PROCESSO Nº:	@RLA 18/00992057
UNIDADE GESTORA:	Secretaria de Estado da Educação
RESPONSÁVEL:	Simone Schramm
INTERESSADOS:	Secretaria de Estado da Educação
ASSUNTO:	Auditoria na obra de reforma e construção da EEB Aderbal Ramos da Silva, no município de Florianópolis - Contrato n. 142/2017/SED, bem como do respectivo projeto básico.
RELATOR:	Cleber Muniz Gavi
UNIDADE TÉCNICA:	Divisão 1 - DLC/COSE/DIV1
RELATÓRIO Nº:	DLC - 19/2019

Tratam os autos de Auditoria Ordinária para verificar o andamento da obra de reforma da edificação existente, demolição e construção da EEB Aderbal Ramos da Silva, localizada no Município de Florianópolis, bem como a análise do respectivo projeto básico. A execução da obra é o objeto do Contrato n. 142/2017, celebrado entre o Estado de Santa Catarina, por meio da Secretaria do Estado da Educação e a empresa W. W. Construções LTDA EPP.

FIGURA 3 – PROJETO ARQUITETÔNICO DOS BANHEIROS E VESTIÁRIOS DE SERVIÇO (MÓDULO M3)

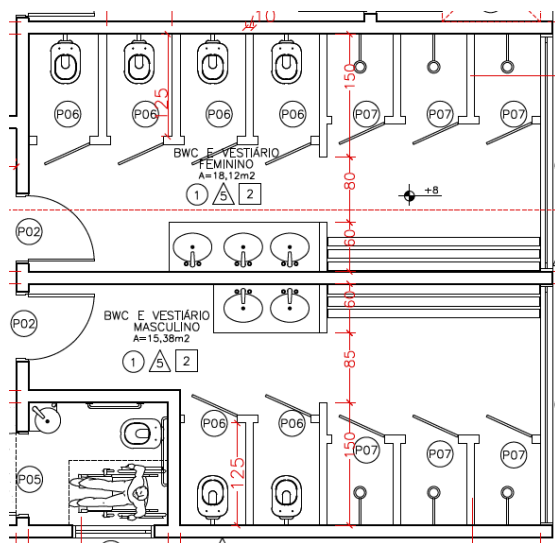
No entanto, nos banheiros de serviço do Módulo M3, não há previsão da implantação de chuveiros acessíveis, constando no projeto apenas a execução de 3 boxes de chuveiros de uso comum para cada sexo, como se pode observar na figura abaixo:

FIGURA 4 – POSICIONAMENTO DAS BARRAS DO LAVATÓRIO, SEGUNDO A NBR 9050/2015

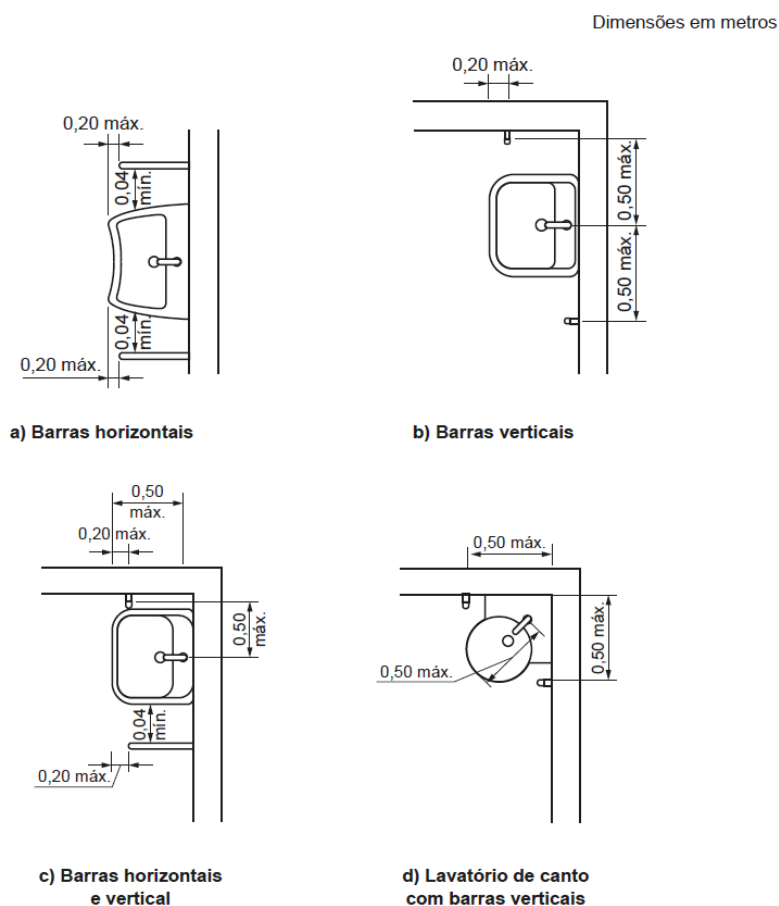
Todavia, este tipo de barra que contorna o lavatório não atende às especificações previstas no item 7.8.1 da NBR 9050/2015, pois, próximo ao lavatório de sanitários acessíveis, devem ser instaladas duas barras, horizontais ou verticais, sendo uma de cada lado do lavatório, conforme verifica-se na FIGURA 4.

FIGURA 5 – EXEMPLO DE REBAIXAMENTO DE CALÇADA, NO PROJETO

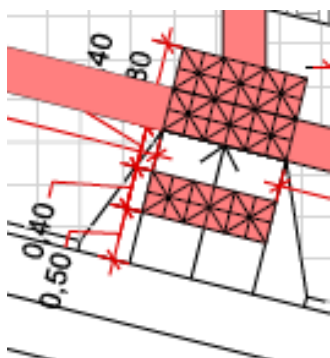
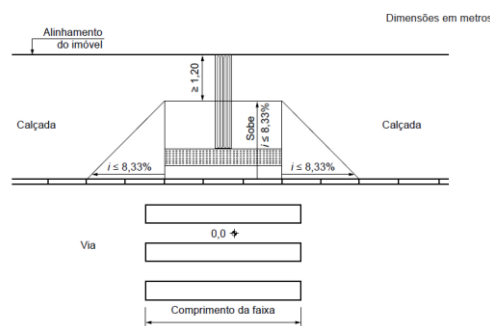
Os rebaixamentos de calçada situados junto às faixas de pedestres foram projetados em discordância ao preceituado na NBR 9050/2015. Segundo a norma, a inclinação máxima da rampa deve ser de 8,33%, tanto no sentido longitudinal da rampa como nas abas laterais. Ademais, a largura mínima da rampa deve ser de 1,50m. Abaixo, segue figura do rebaixamento de calçada previsto em projeto, bem como o estabelecido na NBR 9050/2015:

FIGURA 8 – ORIENTAÇÃO DO ITEM 7.8.1 DA NBR 16537/2016, NO QUAL CONSTA QUE EM ACESSOS DE VEÍCULOS, ONDE EXISTA DESCONTINUIDADE DA REFERÊNCIA EDIFICADA, UTILIZA-SE A SINALIZAÇÃO TÁTIL DIRECIONAL

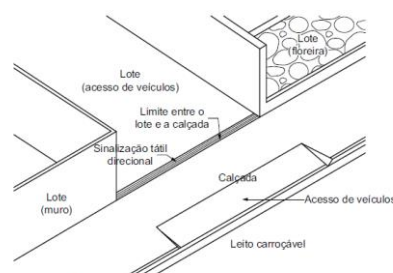
Observou-se erros nos acessos de veículos, no tocante à sinalização tátil. Segundo a norma, não se utiliza a sinalização de alerta nesses casos. Abaixo, segue a solução adotada no projeto e, ao lado, a orientação da NBR 16537/2016:

FIGURA 9 – PARTE DO PROJETO ARQUITETÔNICO DO AUDITÓRIO (MÓDULO 2)

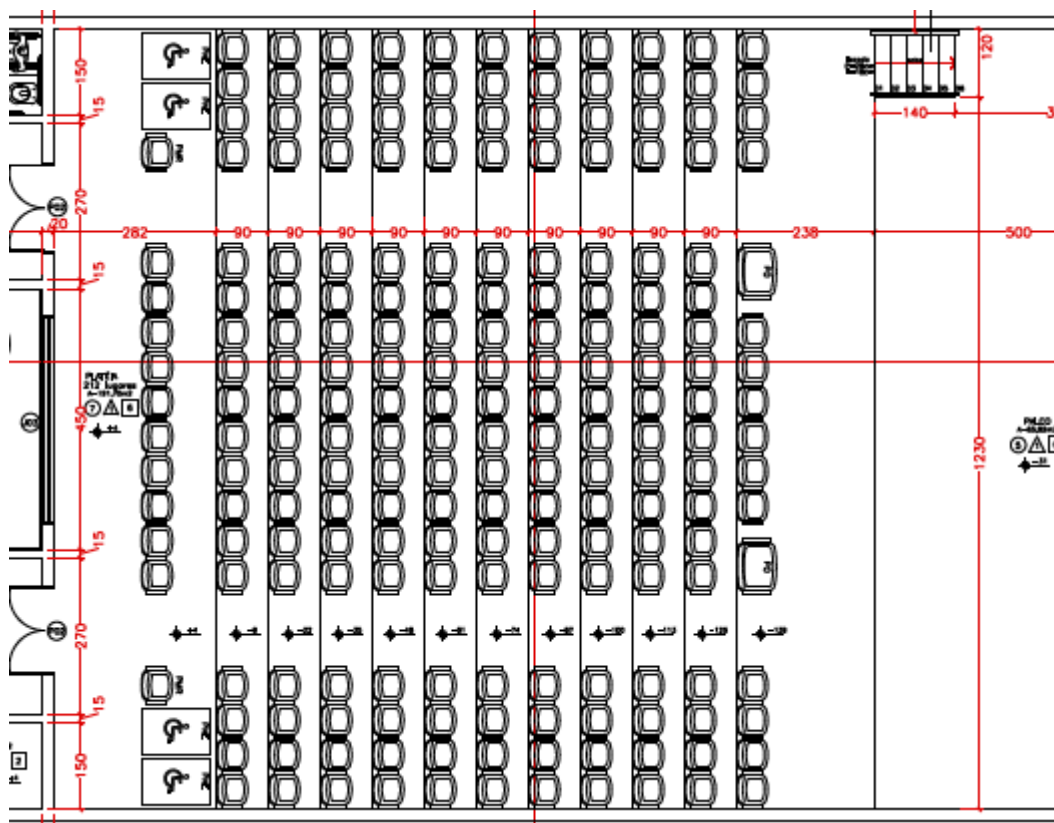
A NBR 9050/2015 prevê, no item 10.3.1, letra “c”, que os cinemas, teatros, auditórios e similares devem “ter garantido no mínimo um assento companheiro ao lado de cada espaço reservado para pessoa com deficiência e dos assentos destinados às P.M.R. e P.O.”. No projeto do Módulo M2, no entanto, observou-se que os assentos para pessoas em cadeira de rodas e P.M.R. foram situados sem o devido espaço para o acompanhante, como se pode observar na figura abaixo:
